改善箇所説明図

【基準不適合発生箇所】

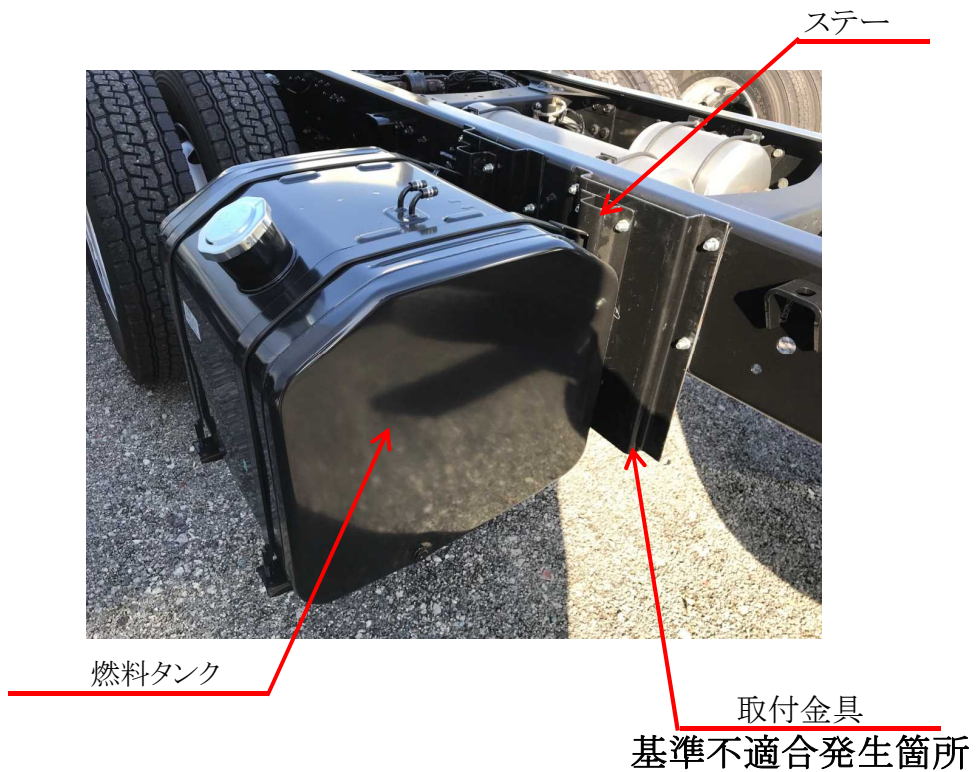
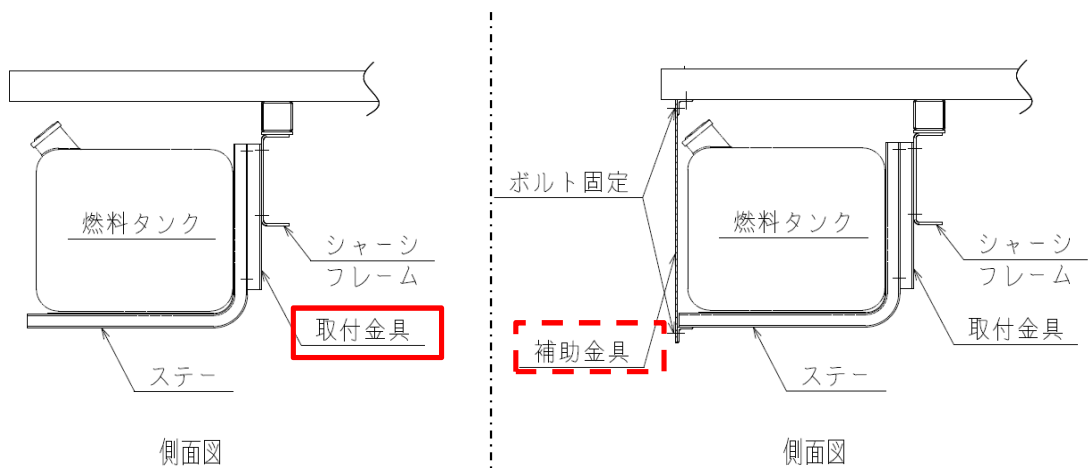
冷蔵冷凍車の燃料タンク取付金具において、加工指示が不適切なため、曲げ加工傷が生じているものがある。そのため、走行振動等により亀裂が発生し、取付金具が破損して、最悪の場合、燃料タンクが脱落するおそれがある。

全車両、燃料タンク取付金具を点検し、亀裂があるものは対策品に交換する。また、亀裂がないものは、暫定対策として補助金具を追加する。なお、恒久対策が決定次第、速やかに恒久対策を実施する。

亀裂があるもの

□ は、交換部品を示す。

亀裂がないもの

□ は、追加部品を示す。
